**Ergänzung-Nr.1
zum
Brandschutznachweis
vom 07.10.2016-rev-1**

zum BImSchG-Antrag

**Erneuerung Gasturbinen
(Umbau Maschinenhaus)**

1207-305c

Planauszug aus Plan-Nr. 201

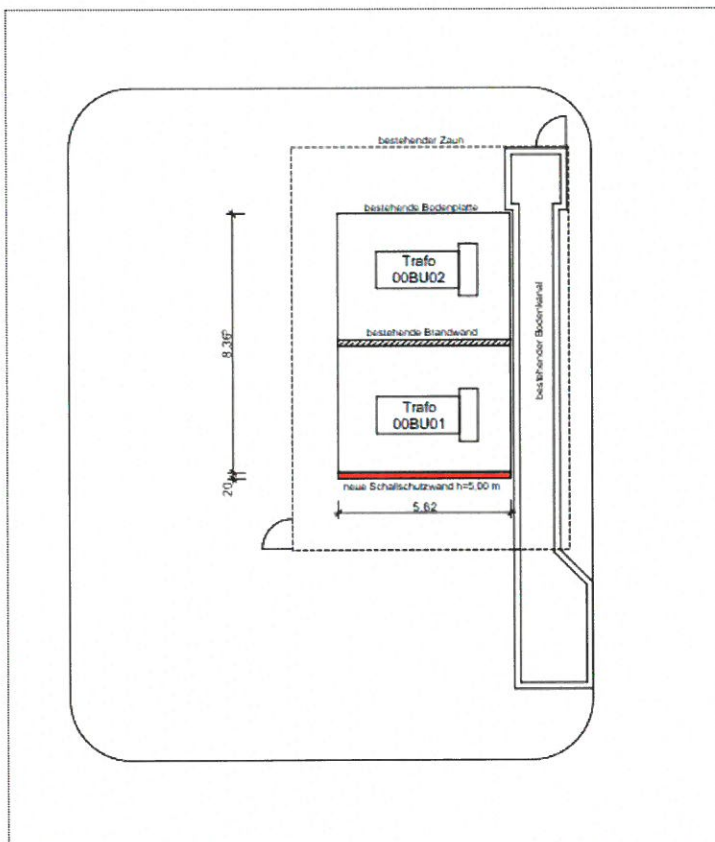
Die aus Schallschutzgründen erforderliche neue Außenwand beim Trafo „Trafo 00BU01“ (rote Wand - vgl. Planauszug) kann aus nichtbrennbaren Baustoffen (Baustoffklasse A1/A2) ohne weitere Anforderungen an den Feuerwiderstand bezüglich Raumabschluß errichtet werden, da sich im Abstand <5m keine Gebäude oder bauliche Anlagen befinden.
